**Verslag huishoudelijke elektrische installatie op laagspanning en zeer lage spanning****Algemeen:**

Referentie: 010-20260603-03	Datum controle: 03/06/2026
Keurder: 010

Eigenaar:	Onbekend	EAN-code:	Onbekend
Adres installatie:	Elandersplantsoen 32, 2300 - Turnhout	Nummer teller(s):	Onbekend
		Distributienetbeheerder installatie: Fluvius	
Datum uitvoering installatie:	☐ Vóór 01/10/1981 ☒ Tussen 01/10/1981 en 01/06/2020 ☐ Vanaf 01/06/2020		
Type:	☒ Wooneenheid ☐ Niet-huishoudelijk ☐ PV ☐ Batterij ☐ Laadpaal

☐ 6.4 (Gelijkvormigheidscontrole voor ingebruikname)
☐ 6.4 (Belangrijke wijziging/uitbreiding)
☒ 6.5 (Controlebezoek)
☐ 8.4.1 (Controlebezoek van een oude installatie voor de verzwaring van de aansluiting op het openbaar distributienet)
☐ 8.4.2 (Controlebezoek van een oude installatie bij verkoop)
☐ 8.4.3 (Vrij controlebezoek van een oude installatie)
☒ Afwijkende beschikkingen (Boek 1) toegepast
☐ Herkeuring op het verslag

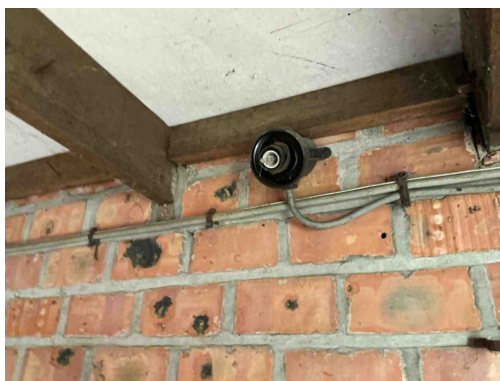
A05 - De waarde van de spreidingsweerstand van de aardverbinding is te hoog (Boek 1: 5.4.2).
Opmerking: Algemeen

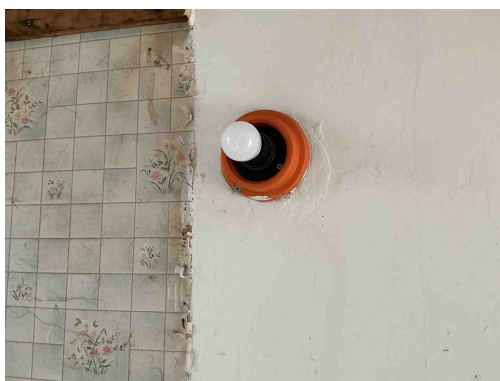
T23 - Het elektrisch materiaal is beschadigd. (Boek 1: 1.4.1.3).
Opmerking: Oa verlichting

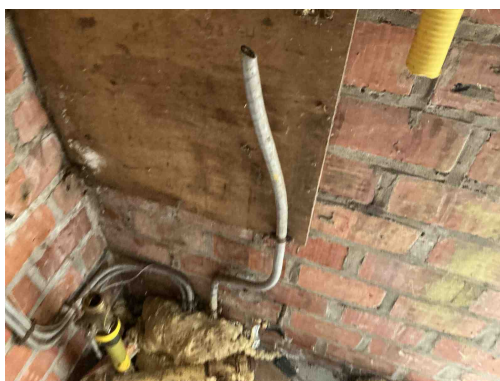
C21 - Het gebruik van geleiders van het type VOB, zonder bijkomende afscherming is niet toegestaan (Boek 1: 5.2.9.6).
Opmerking: Oa buiten

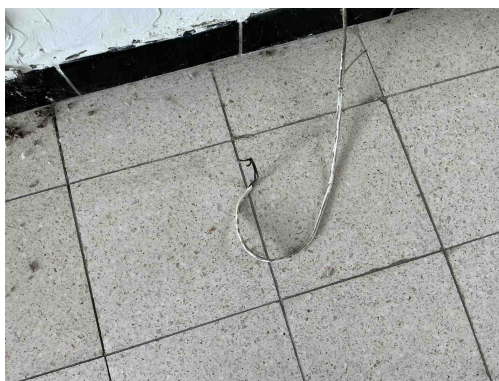
C28 - Niet gebruikte leidingen onder spanning zijn niet op een degelijke manier geïsoleerd of verwijderd (Boek 1: 4.2.1.1).
Opmerking: Oa garage en living

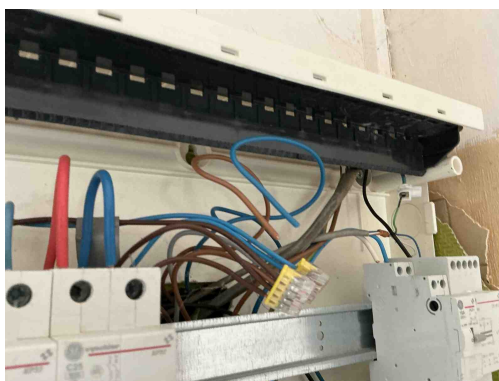
C28 - Niet gebruikte leidingen onder spanning zijn niet op een degelijke manier geïsoleerd of verwijderd (Boek 1: 4.2.1.1).
Opmerking: Oa garage en living

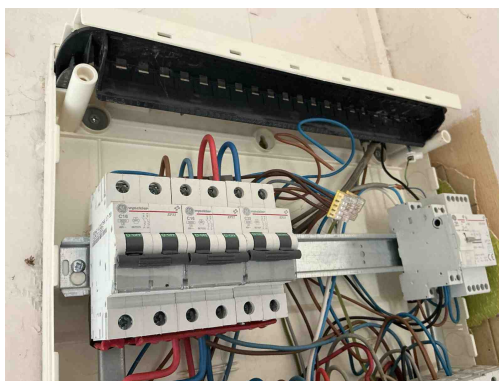
T21 - Het elektrisch materieel is niet geplaatst volgens de voorschriften van de fabrikant/ regels van goed vakmanschap . (Boek 1: 1.4.1.3)
Opmerking: Oa bord 1 ophanging van het bord vijzen niet afgedekt

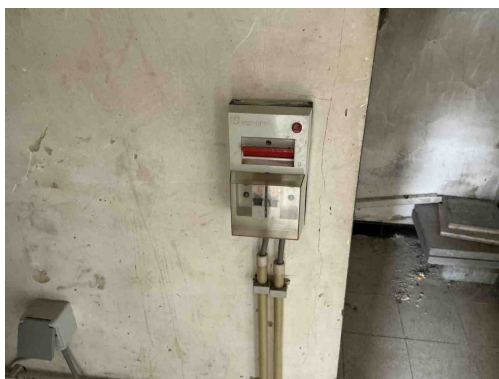
T21 - Het elektrisch materieel is niet geplaatst volgens de voorschriften van de fabrikant/ regels van goed vakmanschap . (Boek 1: 1.4.1.3)

Opmerking: Oa bord 1 ophanging van het bord vijzen niet afgedekt

B18 - Het volgnummer is niet op elk bord vermeld (Boek 1: 3.1.3.3).

Opmerking: Oa bord 1 en bord 2

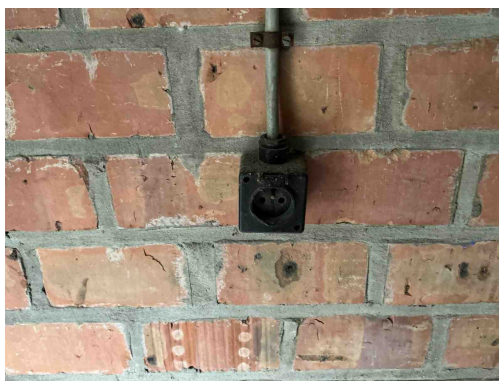
B30 - De houder van de beveiliging in een huishoudelijke ruimte is niet voorzien van aangepaste kalibreerelementen (Boek1: 5.3.5.5).

Opmerking: Oa bord 2

B18 - Het volgnummer is niet op elk bord vermeld (Boek 1: 3.1.3.3).

Opmerking: Oa bord 1 en bord 2

B17 - De voedingsspanning is niet op elk bord vermeld (Boek 1: 3.1.3.3).

Opmerking: Oa bord 2

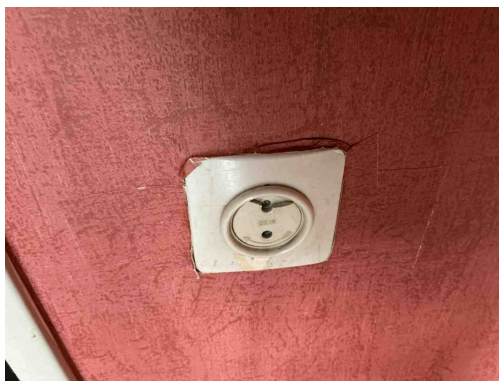
T09 - Bepaalde contactdozen en/of schakelaars zijn beschadigd (Boek 1: 1.4.1.3).
Opmerking: Oa garage ,living,slaapkamer,....

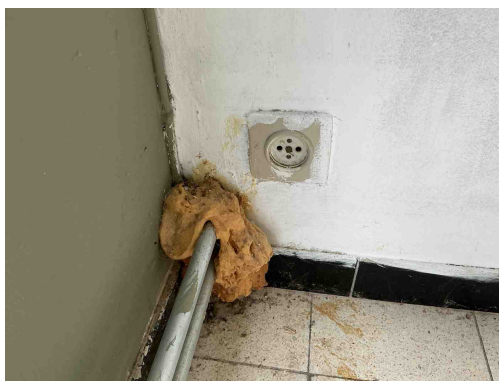
T09 - Bepaalde contactdozen en/of schakelaars zijn beschadigd (Boek 1: 1.4.1.3).
Opmerking: Oa garage ,living,slaapkamer,....

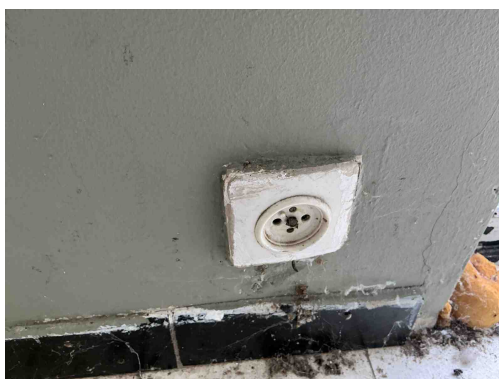
T09 - Bepaalde contactdozen en/of schakelaars zijn beschadigd (Boek 1: 1.4.1.3).

Opmerking: Oa garage ,living,slaapkamer,....

T11 - De contactdozen waarvan de toegekende stroomsterkte maximaal 16A en de toegekende spanning maximaal 250V bedraagt en niet bedoeld zijn voor de voeding van een of meerdere verbruikstoestellen voor een specifiek doel en niet geplaatst zijn in of op schakel- en verdeelborden, beschikken niet of IPXX-D (incl. gemeenschappelijke delen residentieel geheel) (Boek 1: 4.2.2.3/5.3.5.2).

Opmerking: Oa living

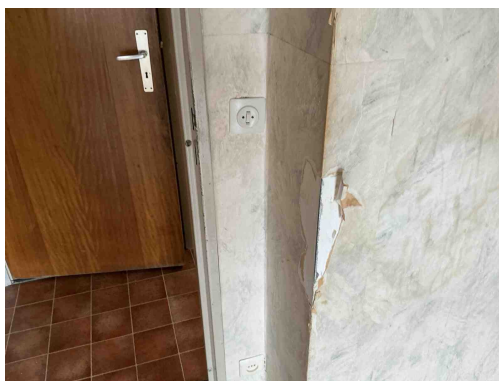
T09 - Bepaalde contactdozen en/of schakelaars zijn beschadigd (Boek 1: 1.4.1.3).

Opmerking: Oa garage ,living,slaapkamer,....

T11 - De contactdozen waarvan de toegekende stroomsterkte maximaal 16A en de toegekende spanning maximaal 250V bedraagt en niet bedoeld zijn voor de voeding van een of meerdere verbruikstoestellen voor een specifiek doel en niet geplaatst zijn in of op schakel- en verdeelborden, beschikken niet of IPXX-D (incl. gemeenschappelijke delen residentieel geheel) (Boek 1: 4.2.2.3/5.3.5.2).

Opmerking: Oa living

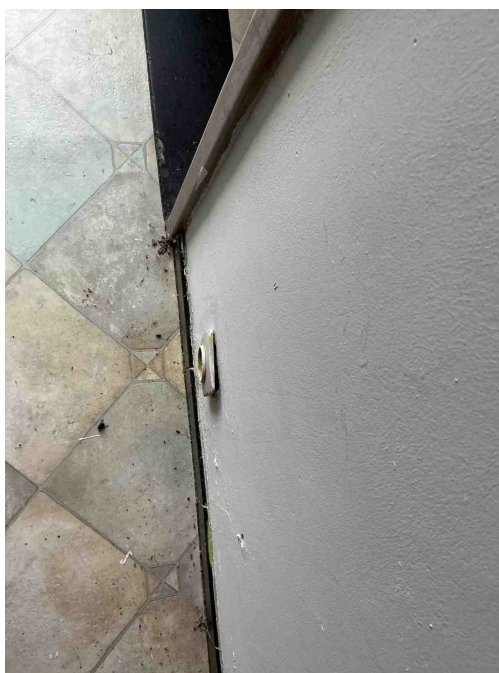
T10 - Bepaalde contactdozen en/of schakelaars zijn niet degelijk bevestigd (Boek 1: 1.4.1.3).
Opmerking: Oa gang boeven en beneden

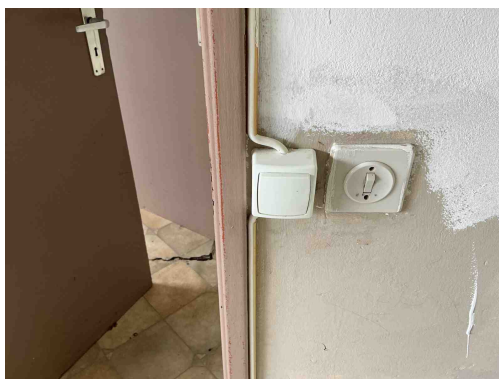
T10 - Bepaalde contactdozen en/of schakelaars zijn niet degelijk bevestigd (Boek 1: 1.4.1.3).
Opmerking: Oa gang boeven en beneden

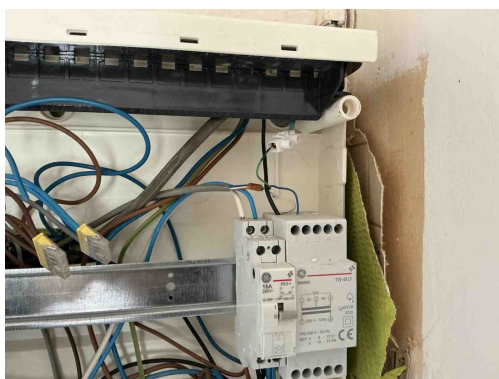
C38 - Het gebruikte kabeltype (snoerkabel) voldoet niet aan de specificaties die van toepassing zijn op voedingsleidingen voor vaste installatie (Boek 1: 1.4.2.1, 5.2.6.2).

Opmerking: Oa living

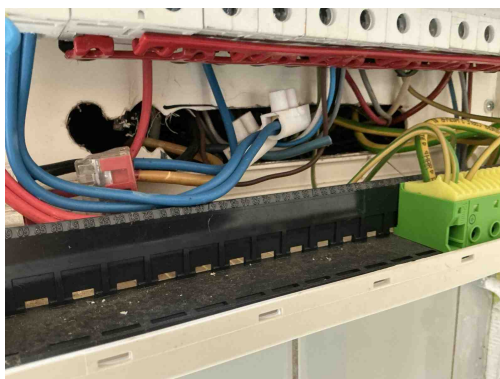
C35 - Er zijn doorverbindingen gemaakt met lusterklemmen; er kon niet aangetoond worden dat deze klemmen geschikt zijn voor de aanwezige spanning, stroom en draadsectie en dat ze "CE" zijn (Boek 1: 1.4.2.1.).

Opmerking: Oa bord 1

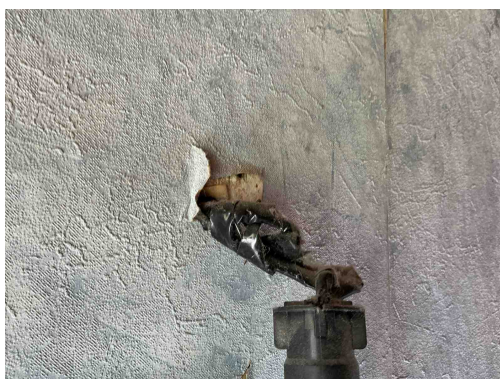
C35 - Er zijn doorverbindingen gemaakt met lusterklemmen; er kon niet aangetoond worden dat deze klemmen geschikt zijn voor de aanwezige spanning, stroom en draadsectie en dat ze "CE" zijn (Boek 1: 1.4.2.1.).

Opmerking: Oa bord 1

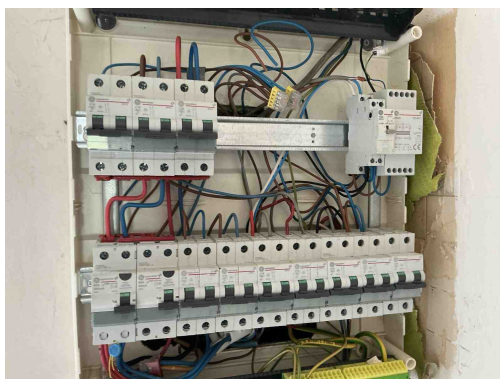
C26 - De verbindingen zijn niet gebeurd in borden, in aftakdozen, aan de klemmen van contactdozen, schakelaars of in de verlichtingstoestellen (Boek 1: 5.2.6.1).

Opmerking: Oa wc
